**MODIFICATO –
RICHIAMO URGENTE PER DISPOSITIVO MEDICO**

Rif. interno GE Healthcare: FMI 32067-A

RIF: Riscaldatore Giraffe/Riscaldatore Panda iRes- I pannelli del letto o le aree di blocco potrebbero essere incrinati, rotti o danneggiati.

Figura 1B: Area di collegamento del pannello al letto

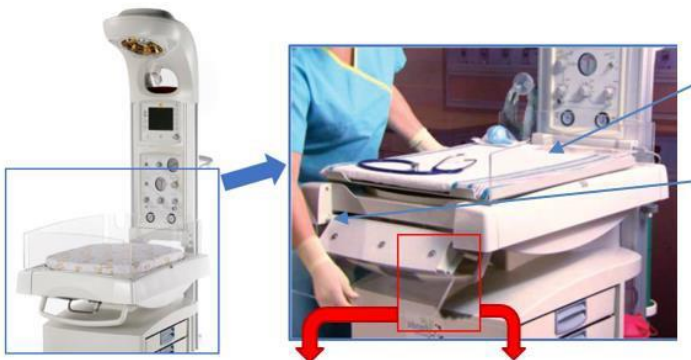
PRIMA DI OGNI UTILIZZO DEI PANNELLI: Effettuare un'ispezione visiva per verificare eventuali incrinature o danneggiamenti ai pannelli del letto, all'area di blocco e all'area di collegamento del pannello al letto (vedere la seguente Figura 1B). Se una qualsiasi parte dei pannelli del letto o dei ganci è danneggiata o incrinata (vedere la seguente Figura 1C), **interrompere l'uso del riscaldatore.**

Figura 1D - gancio in buono stato

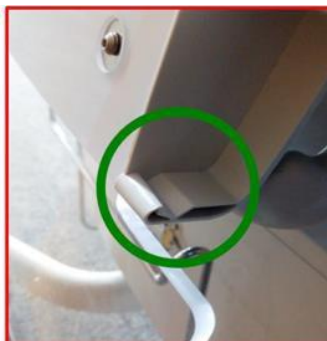
- Se i pannelli del letto o i ganci del Riscaldatore non presentano alcuna incrinatura o danneggiamento, è possibile continuare a utilizzare il riscaldatore.

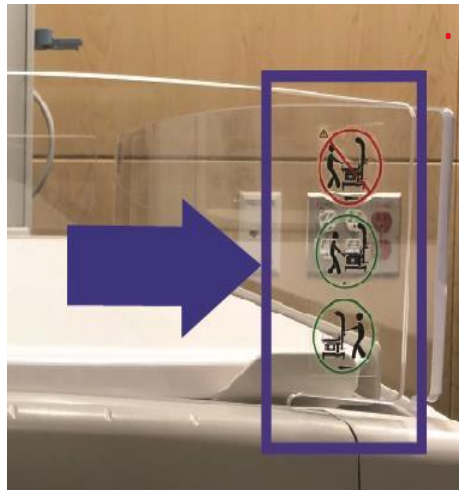
Ogni riscaldatore ha 4 pannelli del letto. Eseguire la procedura indicata di seguito per ognuno dei 3 pannelli mobili del letto. Un'etichetta deve essere applicata a ogni pannello del letto.

Nota: Un riscaldatore Panda è mostrato sopra. I riscaldatori Giraffe iRes hanno pannelli del letto più alti, ma le etichette sono applicate negli stessi identici punti, come mostrato dalle frecce blu sopra e come specificato in basso.

Fissare l'Etichetta del Pannello del Letto del Riscaldatore Giraffe e Panda nei punti mostrati in basso.

Pannelli laterali del letto: Fissare l'etichetta da 0,25 pollici (6 mm) sulla finestra di livello nella parte inferiore di entrambi i pannelli laterali.

Pannello dell'estremità del letto: Fissare l'etichetta da 0,25 pollici (6 mm) sull'adesivo del logo.
